סיכום מבדק שנתי-מבדקי בטיחות מנהל חינוך

שם המוסד-בית ספר שחר

תאריך המבדק-ש' 28/1/2023

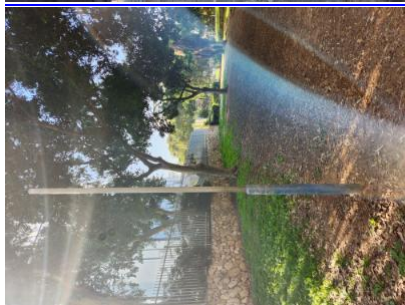
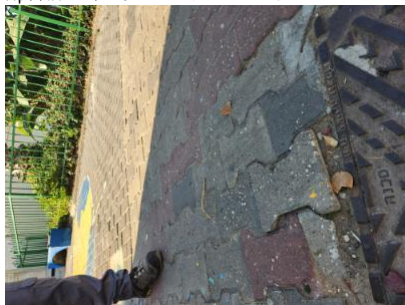
שער בית הספר. השביל מביקתת השומר אל הכניסה -מהמורות והפרשי גבהים בין האבנים המשתלבות. סכנת החלקה ונפילה. - - -
השבילים משערי הכניסה לבניין, דרכי הגישה והשטחים בחצר – כל אלה יהיו סלולים או מרוצפים או כבושים, ללא מהמורות ובליטות, ופניהם מחוספסים, למניעת -2. של בית הספר
3.22-27/1/2023 19: 30-שבילים.-החלקה

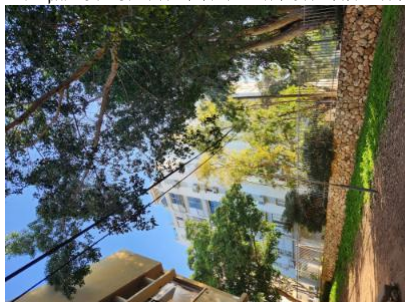
עמודי תאורה ישנים/ לא בשימוש נמצאים בחצר האחורית. 2. צינורות מים בולטים בחצר האחורית. 3. שורשי עצים. 1. - - -
3.11-27/1/2023-ארגון החצר.-החצר תאורגן באופן שיבטיח בטיחות מרבית בעת תנועה ופעילות של תלמידים-1-החצר האחורית-בולטים מהרצפה. 4. אבן שפה לא יציבה. סכנת נפילה
19:42

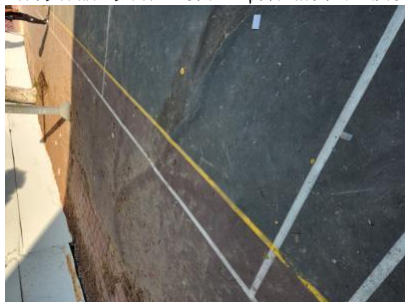
צמחיה במוסד- לא תימצא -1-חצרות בית הספר-נמצאו חלקים יבשים/ דוקרניים בעץ הדקל. בגובה התלמידים. סכנת פציעה- - -
 צמחייה דוקרנית, רעילה. לא ימצאו בחצר עצים וענפים המהווים אפשרות קריסה. לא ימצאו קצוות חדים לאחר גיזום / כריתת צמחיה העצים ימוקמו ויטופלו על מנת להקשות את
 3.18-27/1/2023 20:04 -ארגון החצר-הטיפול עליהם

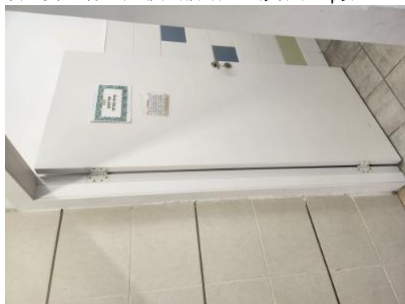
מגרשי הספורט יהיו תקינים, שלמים, ללא -1-מגרש כדור הרגל-רצפת מגרש כדור הגל התרוממה משורשי העצים. סכנת נפילה- - -
 3.52-27/1/2023 20:20 -מגרשי ספורט-מפגעים

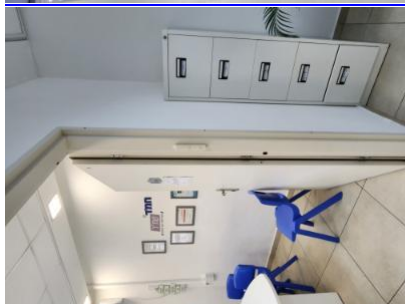
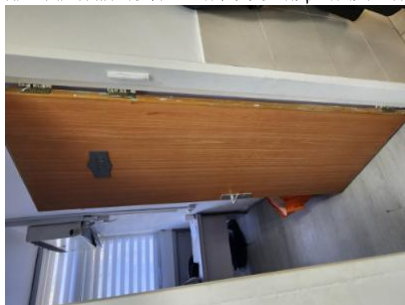
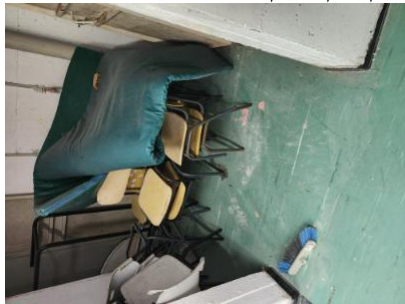
אגף שירותים - מס' 13. חדר סגנית - מס' 19 / חדר מנהלת / כיתת מדעים/ -לא קיים מגן אצבעות . סכנת פגיעה באצבעות- - -
הדלתות תצוידנה באבזר או באבזרים לצורך המטרות הבאות: א. מגן אצבעות בשני צידי הצירים באזורים שבהם יש אפשרות להילכדות אצבעות. ב. האטת -1-/כיתת שילוב - מס' 23
אגף הדלת במהלך סגירתו. ג. מעצור דלת במצב פתוח. האבזר יותקן בקיר, בגובה אגף הדלת ולא ברצפה. ד. במקלט ובמרחב מוגן יש להתקין מגן אצבעות ואלמנט קיבוע שיותאם לדלת.
5.23-27/1/2023 21: 02-דלתות-ה. בדלתות קלות של שירותים נדרשת הגנה מתאימה

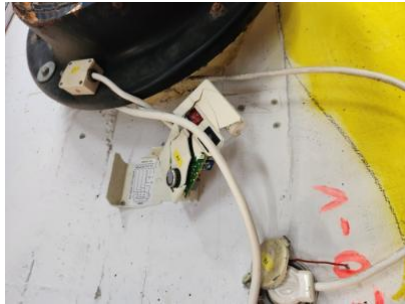
ניתן להשתמש במקלט באופן שוטף -2-המקלט-ציוד וריהוט מיותר מאוחסן במקלט. ציוד לא תקין בתוך / ליד המקלט- - -
6.2-27/1/2023 21: 11-שגרה (לא בחירום)-בהתאם להנחיות פיקוד העורף

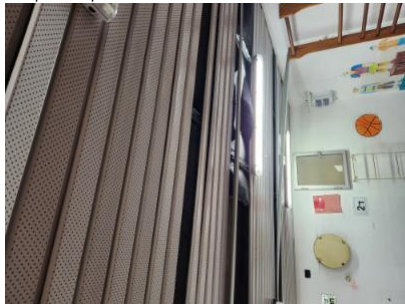
גופי התאורה מעל מגרשי -2-חצרות מוסד החינוך ליד מגרש הספורט-עמוד תאורה ישן לא תקין. גוף תאורה תא תקין בעמוד- - -
3.56-27/1/2023 21: 23-מגרשי ספורט-ספורט יהיו מוגנים ברשתות ועשויים מחומרים עמידים בפני מים ובפני התנפצות
